Piano Zonizzazione Acustica

Variante L.R. 20/2000

Unione Bassa Romagna

Relazione variante al PZA

Massa Lombarda Zona Industriale – PZA adottato

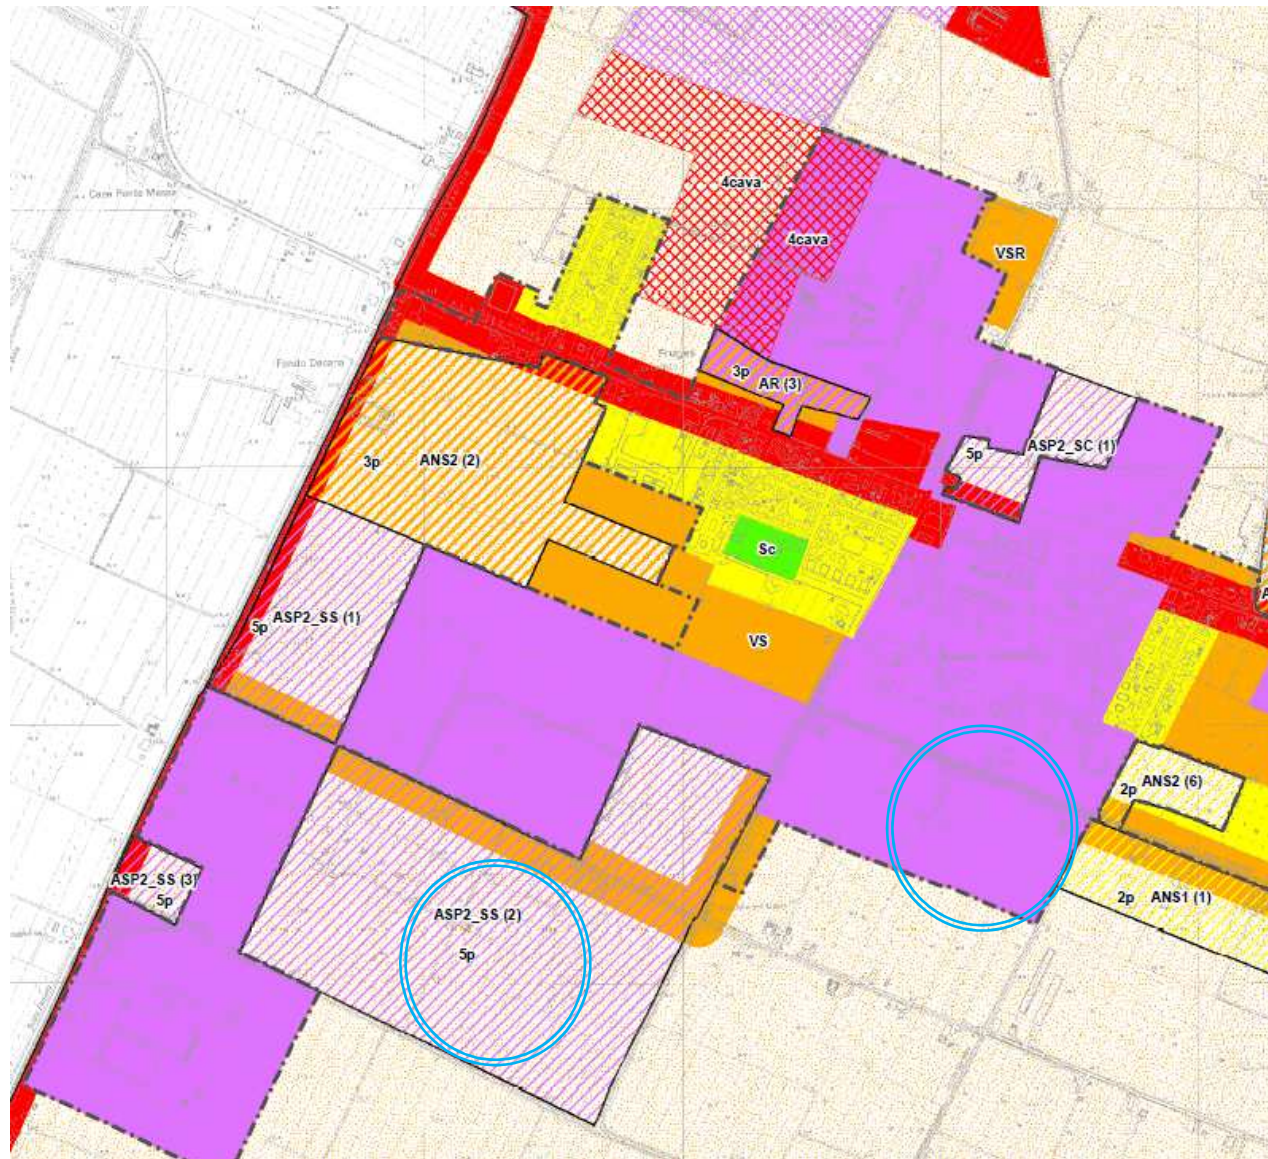
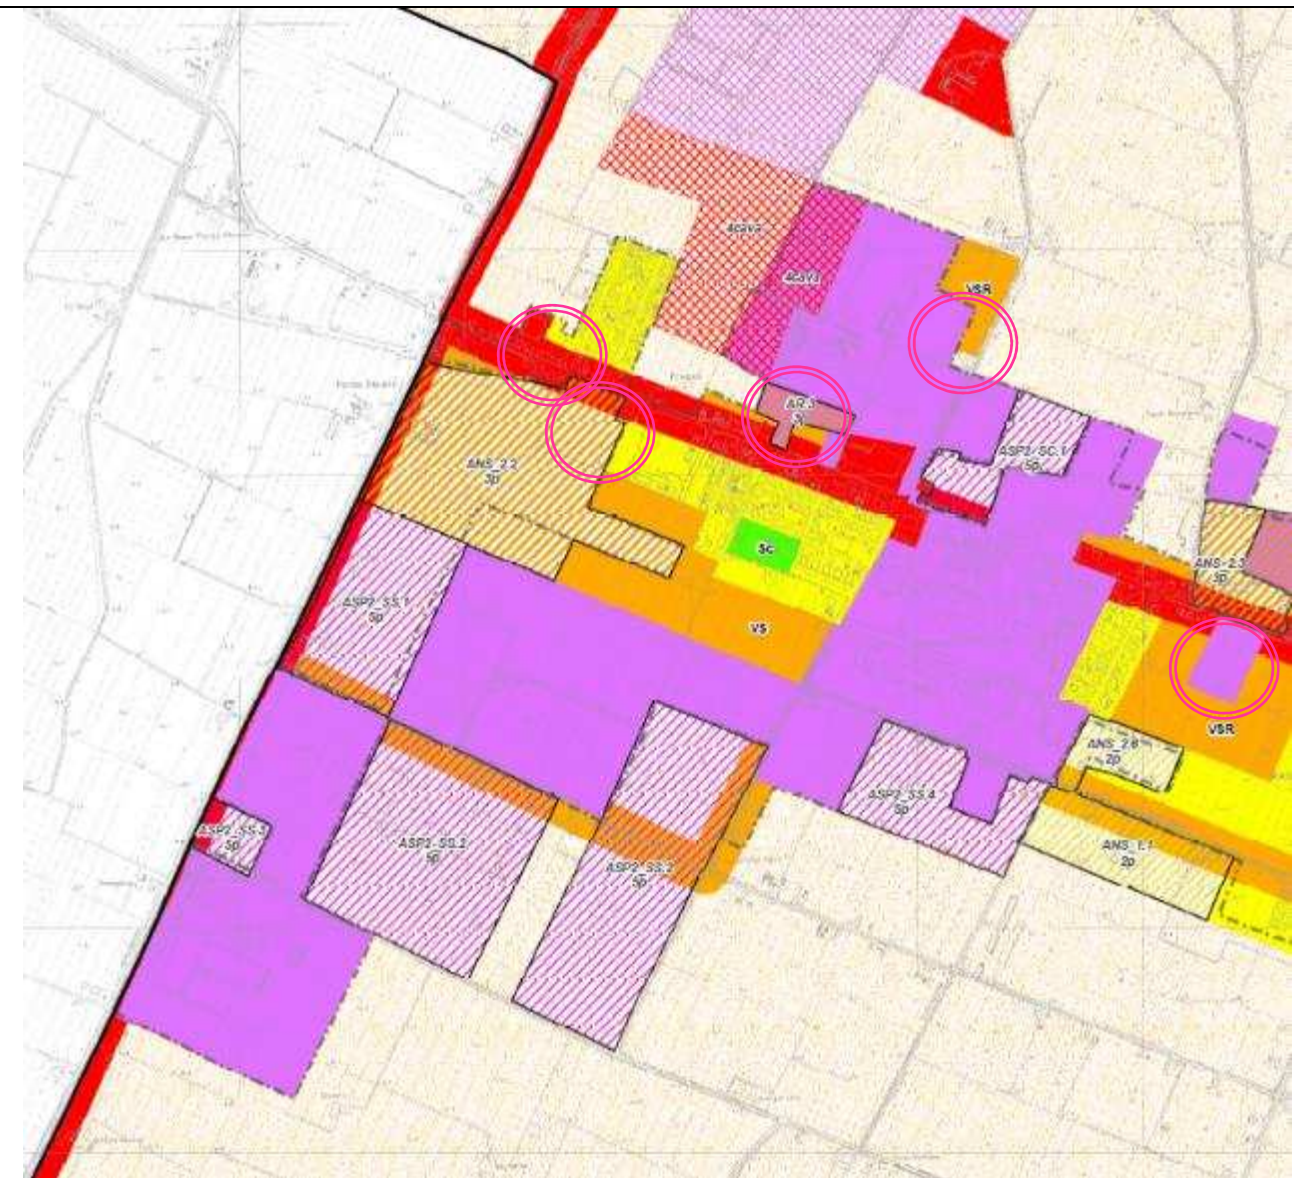
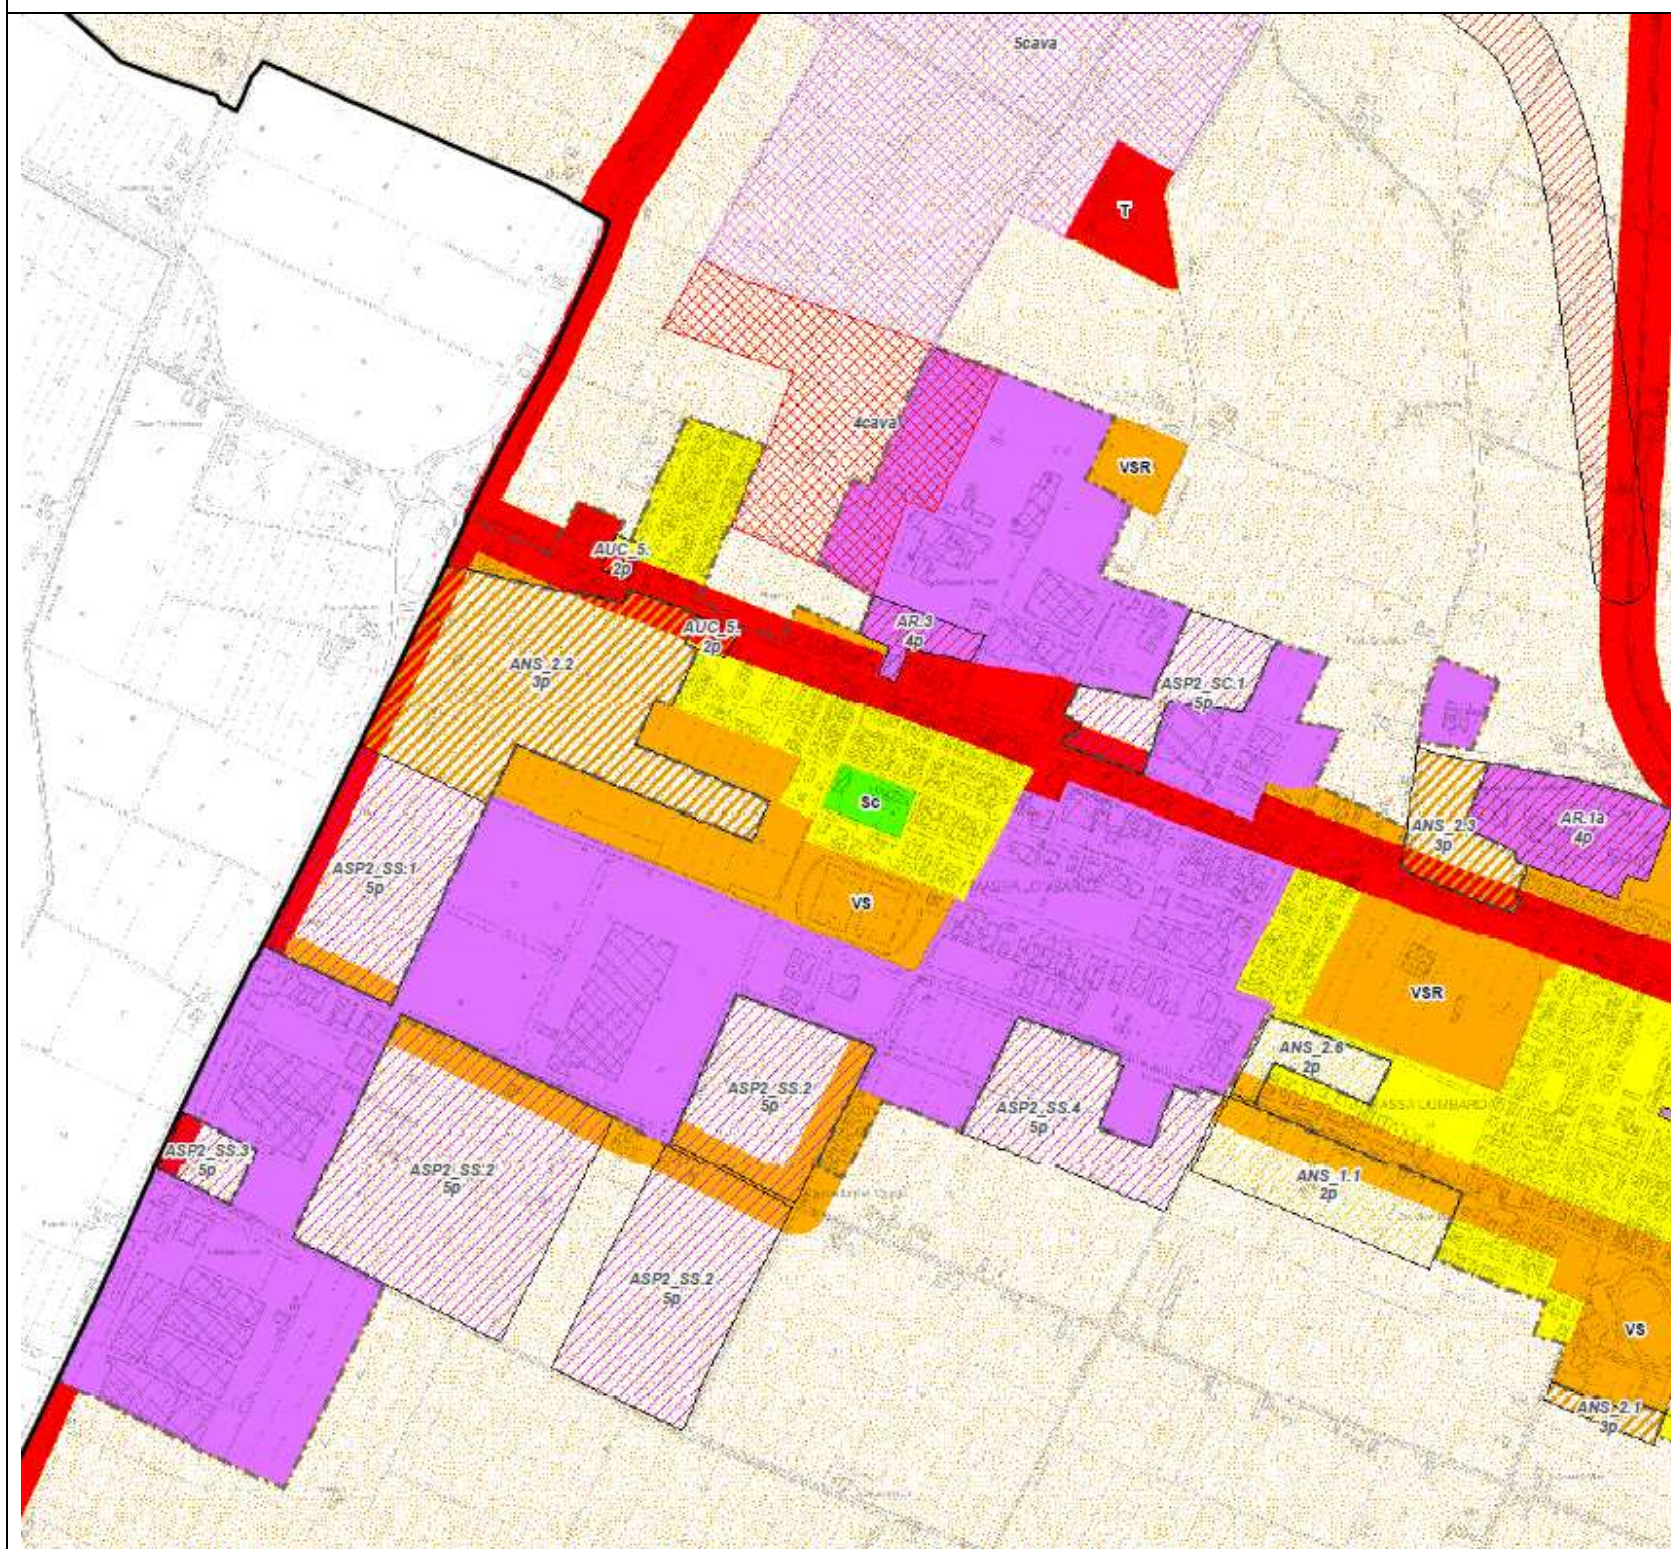
Le aree cerchiare in azzurro sono state modificate originando i nuovi temi grafici illustrati nella versione di adozione

Le aree cerchiare in rosa sono state modificate originando i nuovi temi grafici illustrati nella versione di controdeduzione. Si sono inoltre corretti i disallineamenti tra zonizzazione e temi urbanistici con riferimento ai contenuti della pianificazione PSC RUE e modifica RUE 2012, non recepiti nella cartografia di base della adozione

Sant'Agata– PZA adottato

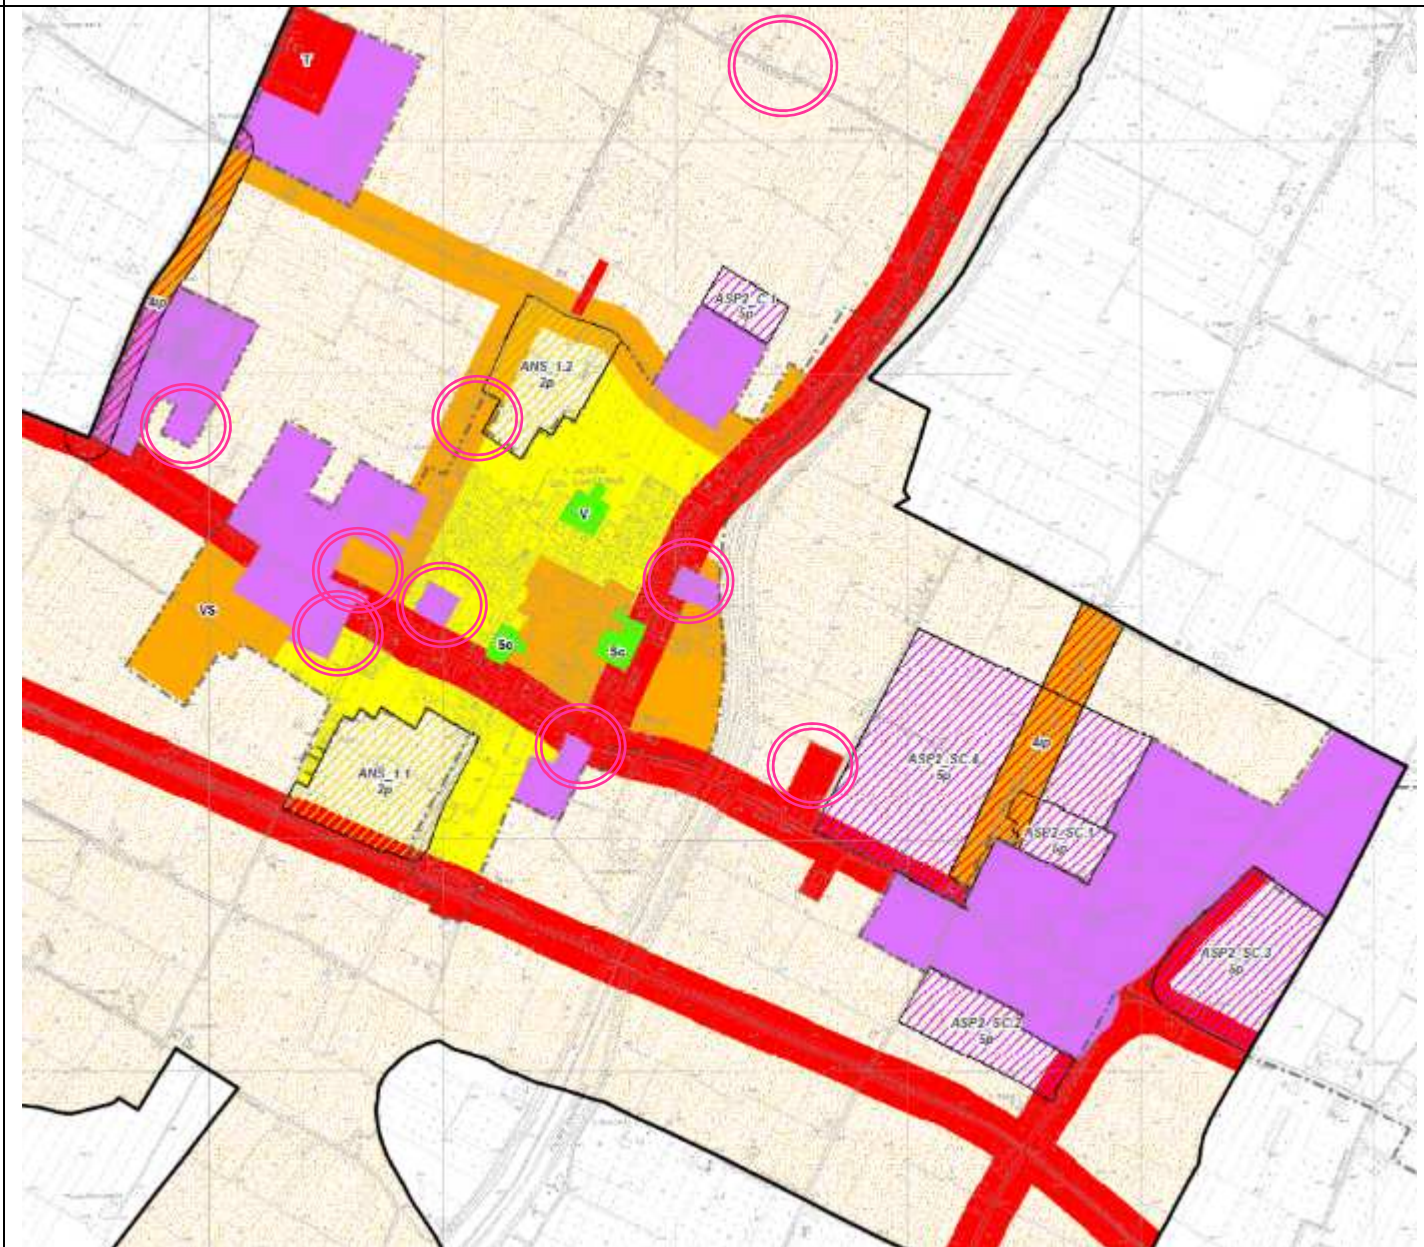
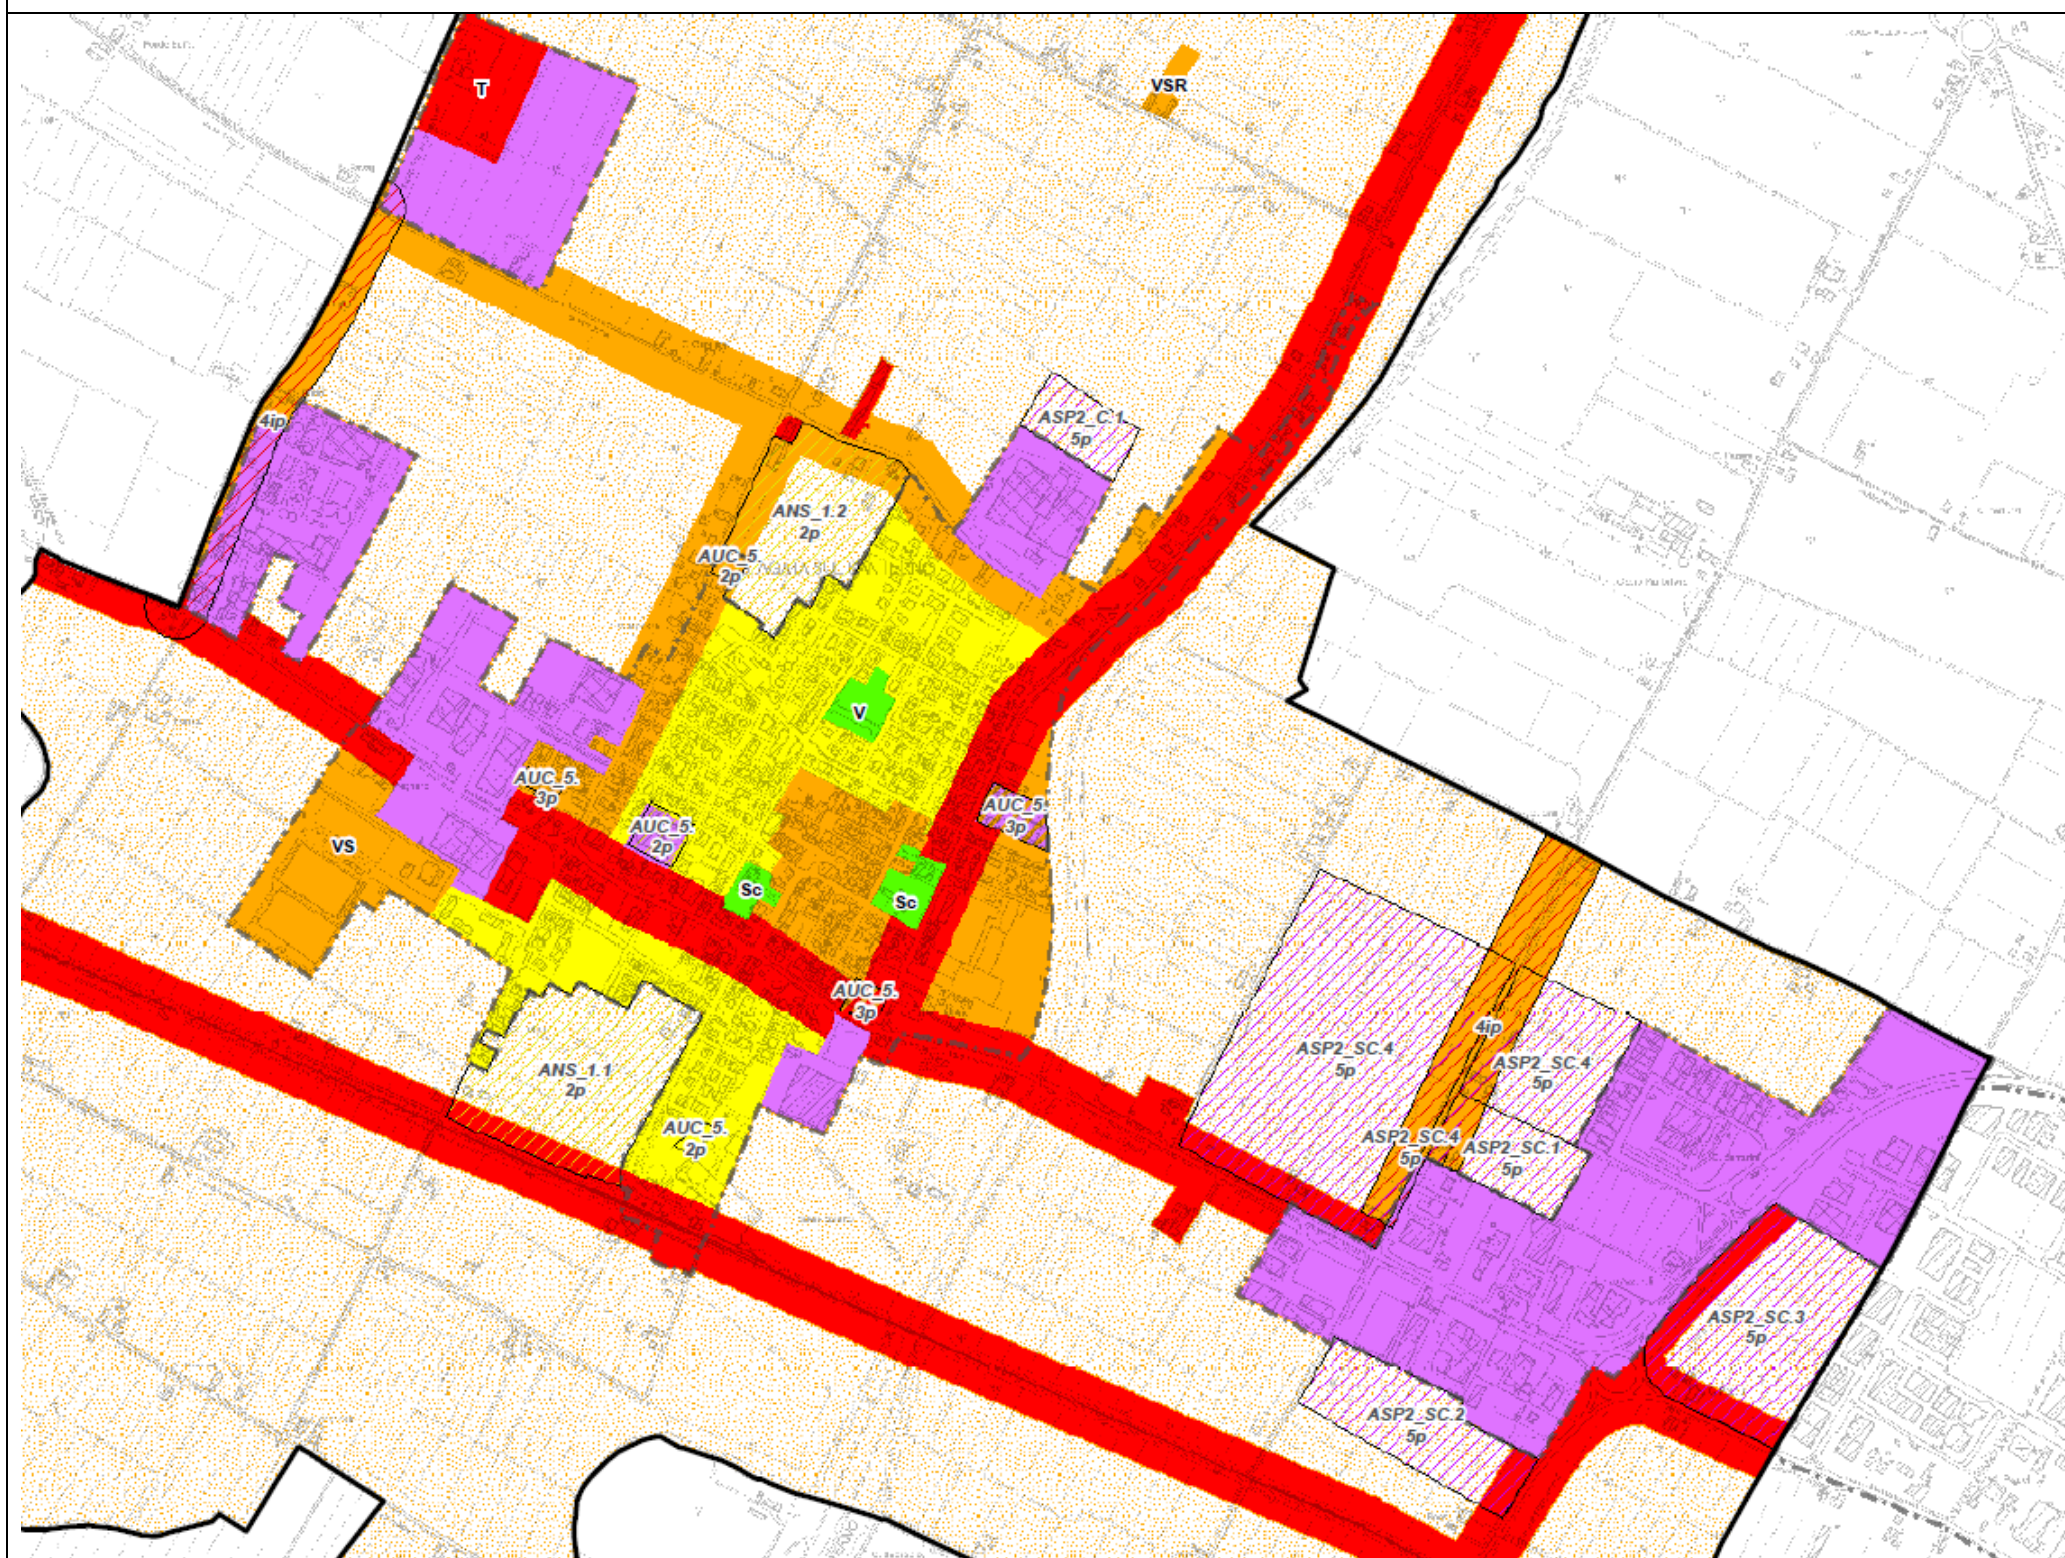
Le aree cerchiare in rosa sono state modificate originando i nuovi temi grafici illustrati nella versione di controdeduzione. Si sono inoltre corretti i disallineamenti tra zonizzazione e temi urbanistici con riferimento ai contenuti della pianificazione PSC RUE e modifica RUE 2012, non recepiti nella cartografia di base della adozione
